VODAN d.o.o.

Primerjava investicijskih stroškov

**med v PZI projektni dokumentaciji: „Kanalizacija v Občini Muta“
predvideno izgradnjo razbremenilnih bazenov (ZB1 in ZB2) ter v
strokovni oceni predlagano izvedbo s 4 vrtničnimi separatorji**

izdelana za skupni naročnici:
Občinsko upravo Muta in Občinsko upravo Vuzenica

slika 3: prerez bazena ZB2 z višinskimi kotami vodostajev visokih voda reke Drave (za Mučko Bistrico ti, nekaj višji vodostaji niso znani) ter izmerjeno gladino podtalnice

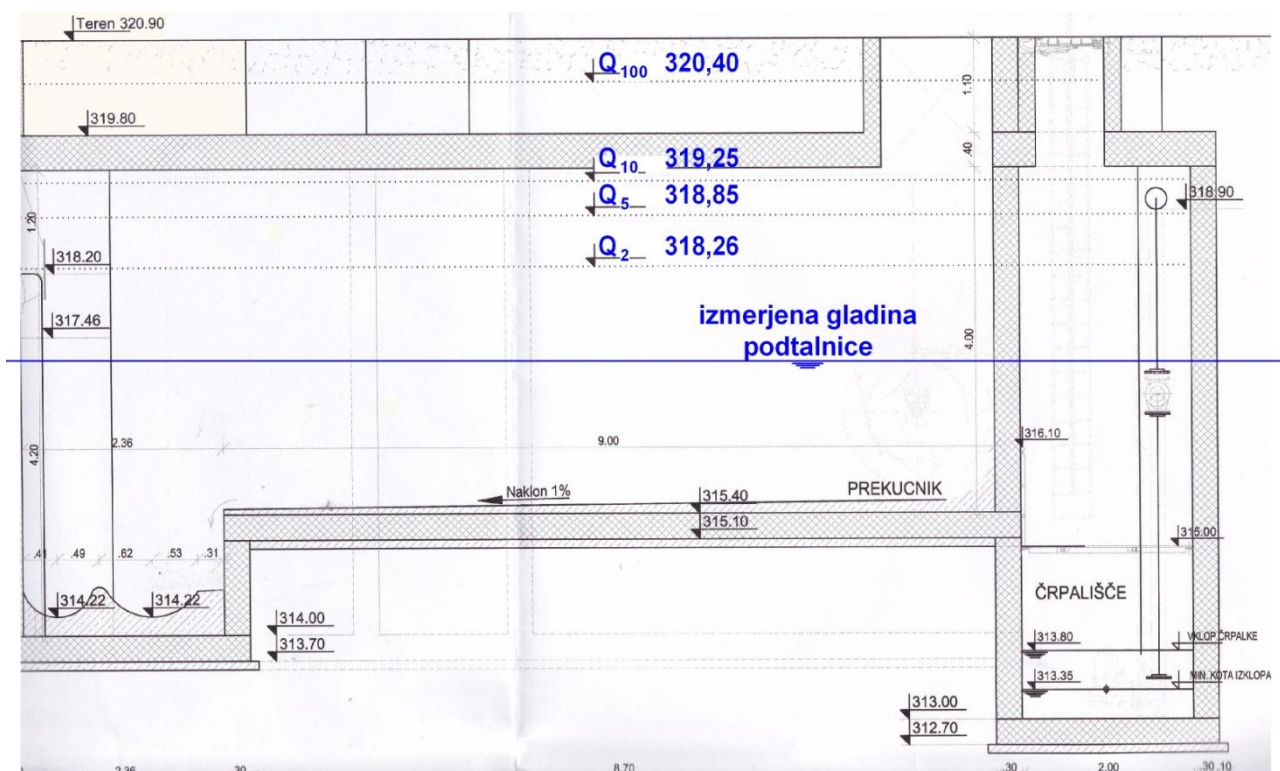
V projektni dokumentaciji (slika 3) so (brez navedbe merilnega mesta) navedeni vodostaji (sto, deset, pet in dvoletnih) visokih voda ter obratovalne gladine reke Drave. Predvidoma nekoliko višjih vodostajev Mučke Bistrice v višini iztokov ZB1 in ZB2 pa v PGD ter PZI nismo zasledili.

Tako ZB1, kakor tudi ZB2 se morata ustrezno preveriti na ustrezno vzgonsko varnost objektov med poplavami, tako med gradnjo kakor tudi med obratovanjem. V statičnem izračunu so z ojačitvijo debelin sten, stropov ter dna objektov sicer zahtevani določeni vzgonsko varnostni ukrepi, vendar dvomimo v njihovo zadostno učinkovitost tudi med poplavami.

slika 4: skica namestitve vrtničnih separatorjev VS1 in VS2

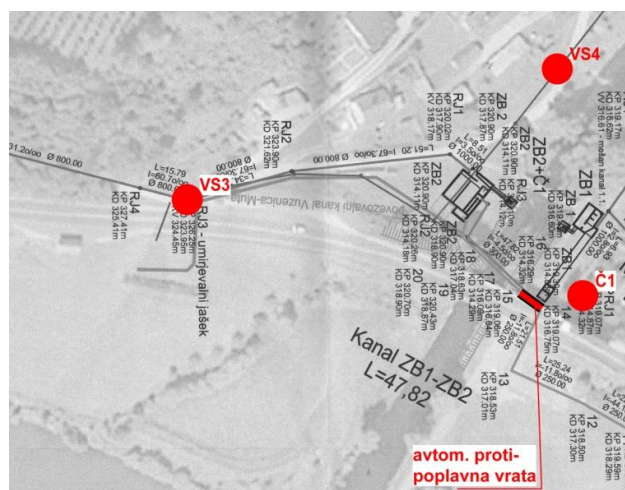
- * **Varianto A** z izgradnjo v PGD /1/ oziroma PZI /2/ predlaganih zadrževalnih bazenov (ZB1 in ZB2) in
- * **Varianto B** z izgradnjo v strokovni oceni /3/ predlagane znatno cenejše rešitve s 4 vrtničnimi separatorji na izbranih, predvidoma iznad podtalnice ležečih lokacijah (sliki 4 in 5).

Dane geografske ter topografske okoliščine kanalizacijskega omrežja Mute (sliki 4 in 5) narekujejo namestitve 4 vrtničnih separatorjev (VS). Za predlagane grobe lokacije namestitve vrtničnih separatorjev smo od projektantov prejeli sledeče (deloma ocenjene) hidravlične podatke:

slika 7: podolžni profil mešanega kanala 1

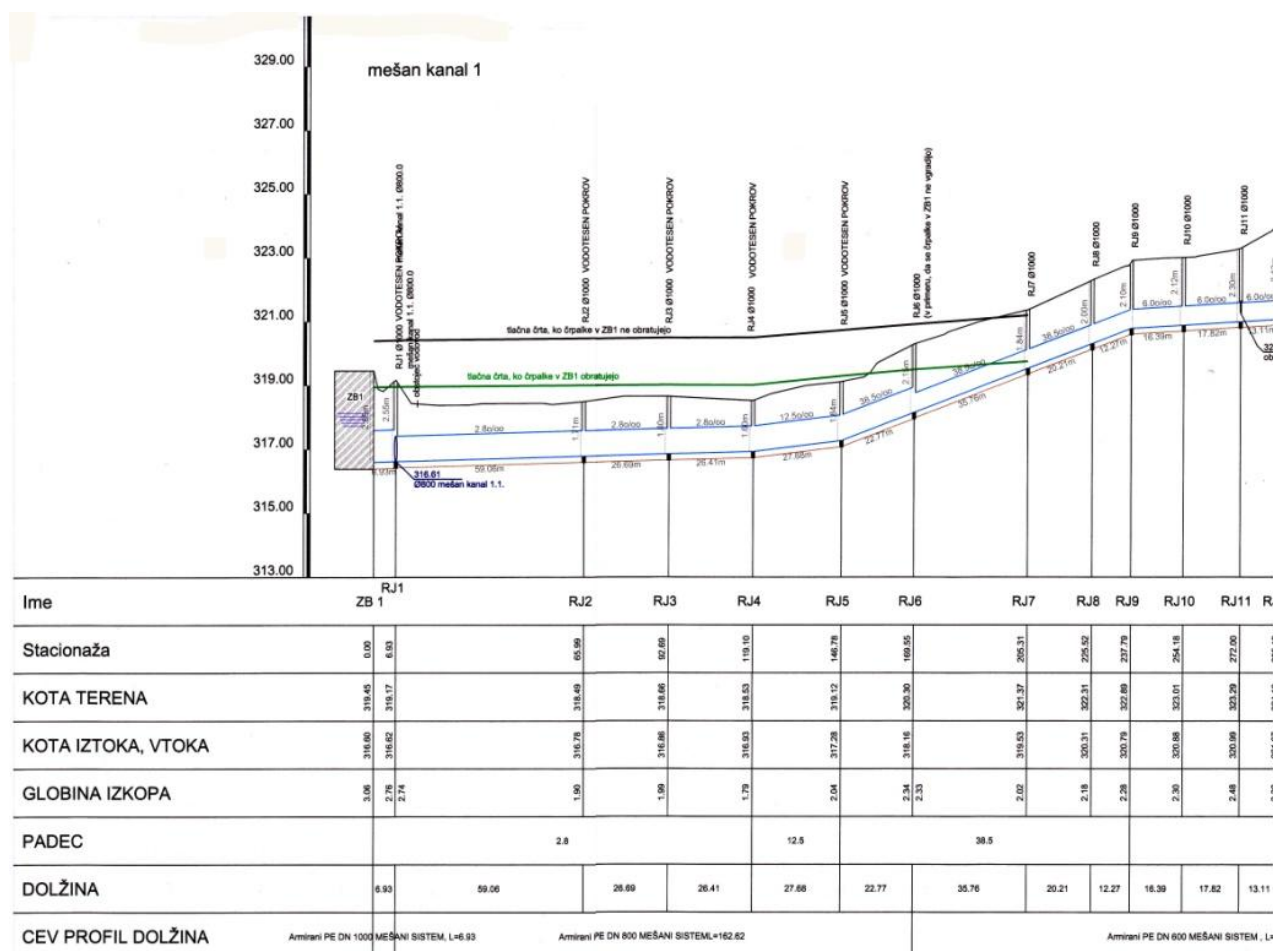
Zaradi nepravilne konstrukcije ZB1 in napačno (previsoko) nameščenega prelivnega roba (318,64 m.n.v.) bosta torej mešana kanala 1 in 1.1 med padavinskimi dogodki zajezena in bosta (skupaj z ZB1) delovala pod visokim tlakom (slika 7).

Kakor jasno kaže tudi iznad terena potekajoča (zelena) tlačna črta (med obratovanjem črpalk v ZB1!!!) v podolžnem profilu (PZI), bo že tik pred, oziroma med prelivanjem ali črpanjem, pod tlakom tekoči mešani odtok (zaradi predvidenih pritrdjenih pokrovov jaškov) skozi na ta kanala priključenih cestnih požiralnikov ter hišnih priključkov, **vsakokrat** preplavljal zemljišča in zgradbe na obstoječem zazidanemu (poplavnemu) področju ob levem bregu Mučke Bistrice (slika 7).

Kakor kaže črna tlačna črta (slika 7) bi se to stanje ob visokih vodah Mučke Bistrice (zaradi manjkajočih propelerskih črpalk) še znatneje poslabšalo.

Iz tega torej sledi, da je razbremenilni bazen ZB1 s črpališčem in dotočnima kanaloma strokovno popolnoma napačno načrtovan in konstruiran ter zato ta objekt ne more pravilno delovati!!!

V primeru izgradnje Variante A bo torej potrebno ZB1 ustrezno preprojektirati in prekonstruirati tako, da bodo tlačne črte kanalov potekale vsaj 0,50 m izpod najnižjih kot terena.

slika 8: razbremenilnik s črpališčem (s propelerskimi črpalčkami) v ZB1

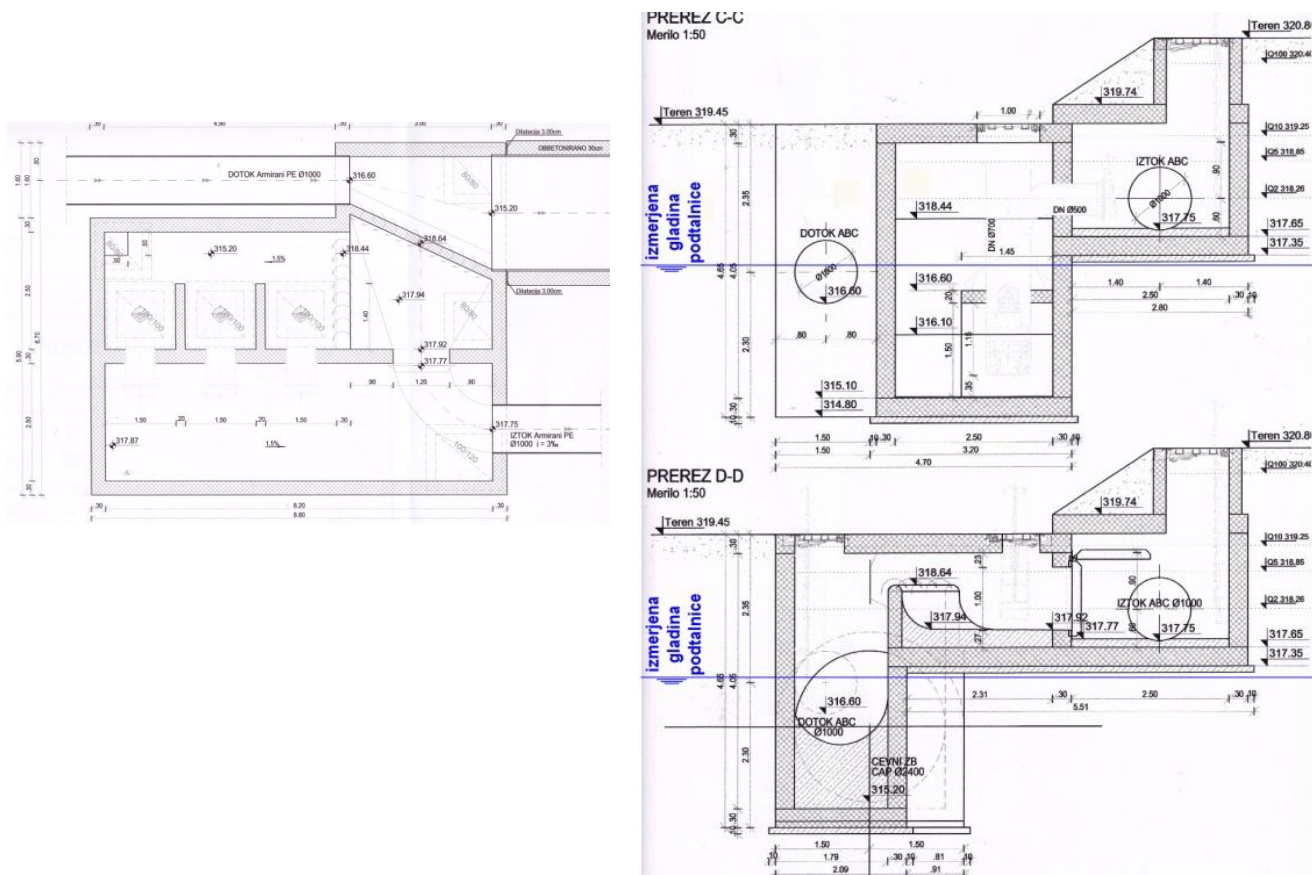
Zaradi napačnega delovanja ter konstrukcije bo potrebno PZI projektno dokumentacijo za ZB1 ustrezno popraviti, spremeniti ter dopolniti.

Za celotni ZB1 je predvideno le 412 m² zavarovanja gradbene jame z larsen zagatnicami (80,21 €/m²) ter zgolj 104 ur črpanja vode iz jarka za čas gradnje (13,88 €/uro).

slika 9: PZI; prerez ZB2 iz risbe števil.: 3/II.5.1

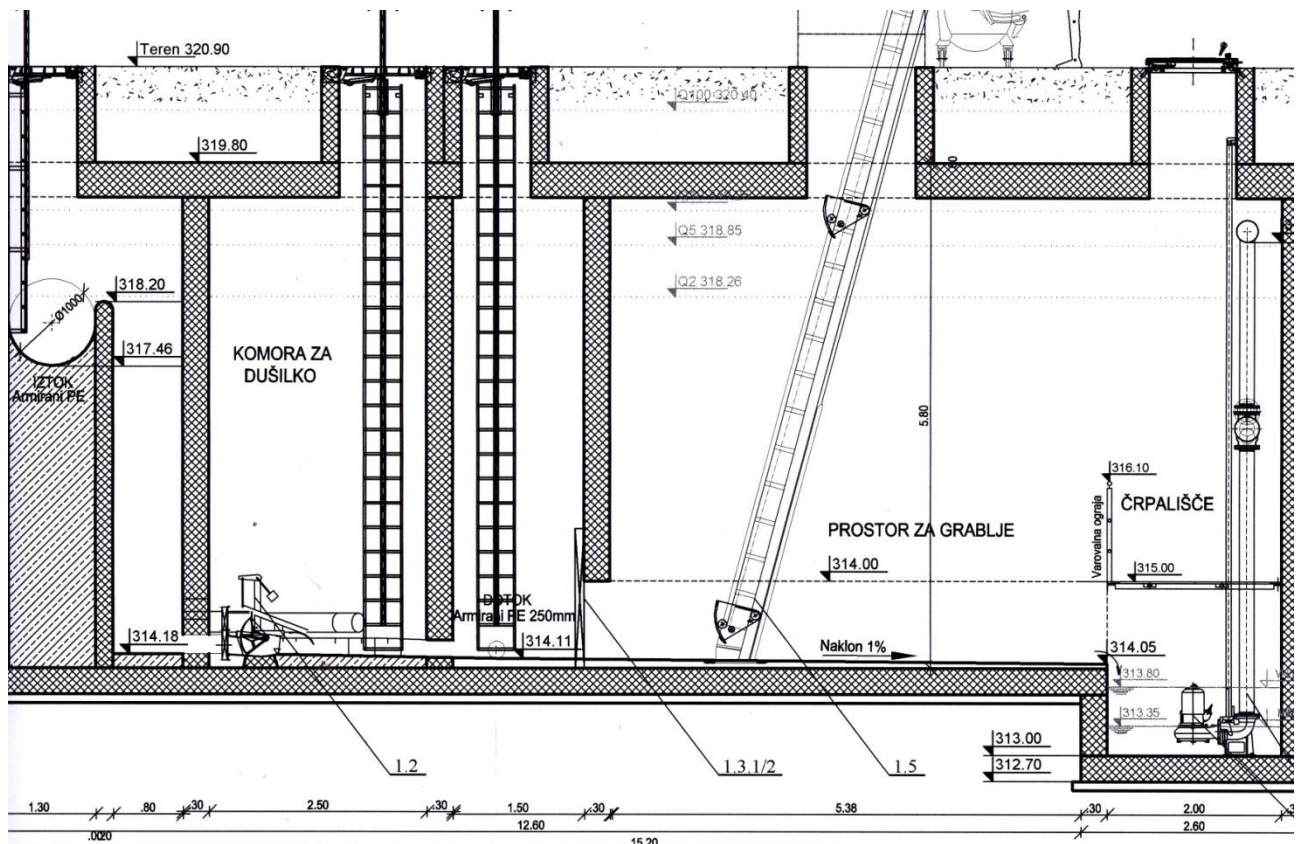
V sklopu ZB2 predvideni združitevni jašek z dragimi mehanskimi grabljami in z bypassom (slika 9) je v primeru pravilne strokovne izbire potopnih črpalk v črpališču Č1 popolnoma nepotreben. Vremensko nezaščiteni nadterenski izmet grabelj v ustrezni kontejner bo še posebno poleti vir smradu in mrčesa. Redno občasno odvažanje tega izmeta pa bo povzročalo dodatne nepotrebne obratovalne stroške.

Za celotni ZB2 je predvideno le 418 m² zavarovanja gradbene jame z larsen zagatnicami (80,21€/m²) ter zgolj 80 ur črpanja vode iz jarka za čas gradnje (13,88 €/uro).
